ECE/TRANS/WP.29/2007/54
13 avril 2007

Proposition de complément 29 à la série 03 d'amendements au Règlement n° 37

(Lampes à incandescence)

Communication du Groupe de travail de l'éclairage et de la signalisation lumineuse

Figure 1. Dessin principal

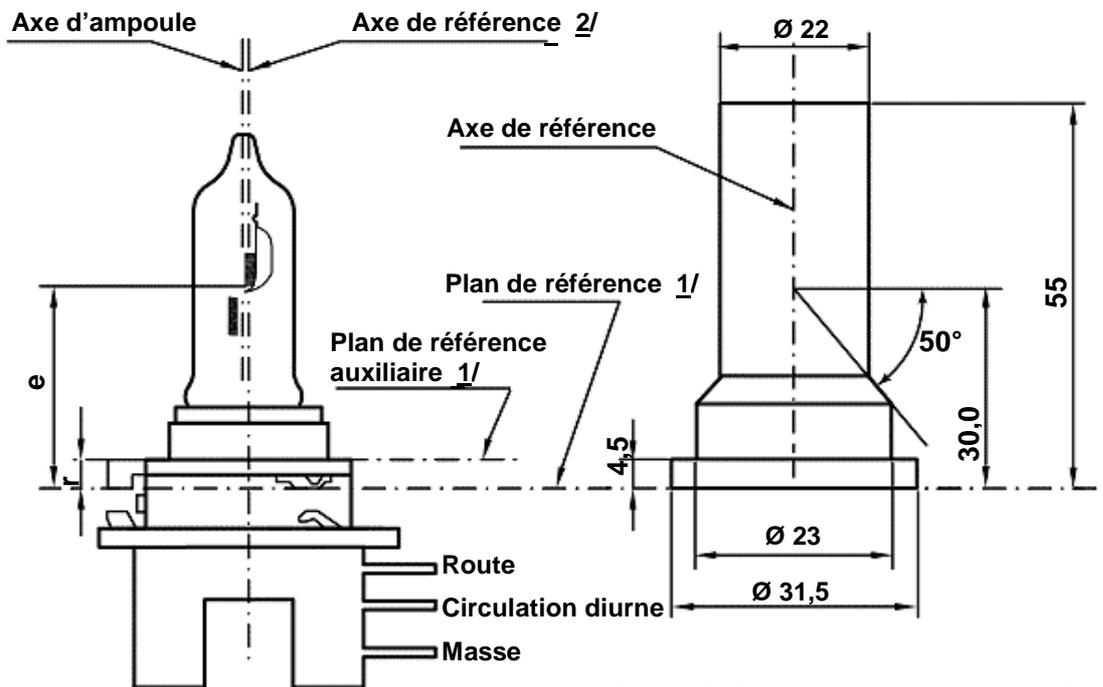
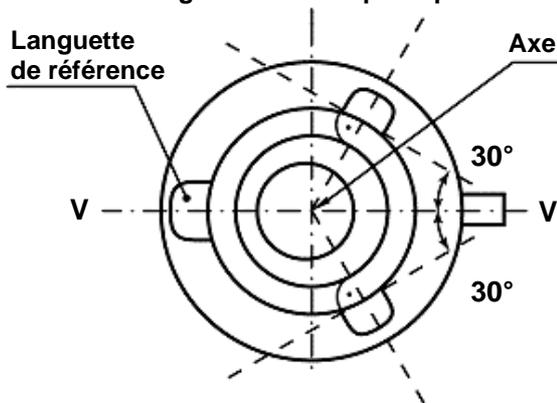
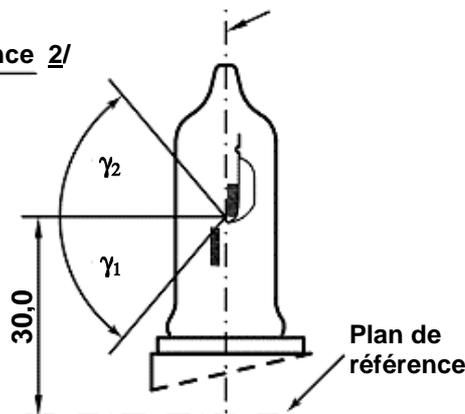
Ajouter, entre les feuilles H14/4 et H6W/1, de nouvelles feuilles, ainsi conçues:

- 2/ L'axe de référence est l'axe perpendiculaire au plan de référence, qui passe par l'intersection des deux perpendiculaires, comme indiqué dans la figure 2, feuille H15/1.

- 3/ L'ampoule et les fixations ne doivent pas dépasser l'enveloppe, comme indiqué dans la figure 3. L'enveloppe est concentrique à l'axe de référence.

- 4/ L'ampoule doit être exempte de distorsion optique entre les angles γ_1 et γ_2 , comme indiqué dans la figure 4. Cette exigence s'applique à l'ensemble de la circonférence de l'ampoule entre les angles γ_1 et γ_2 .
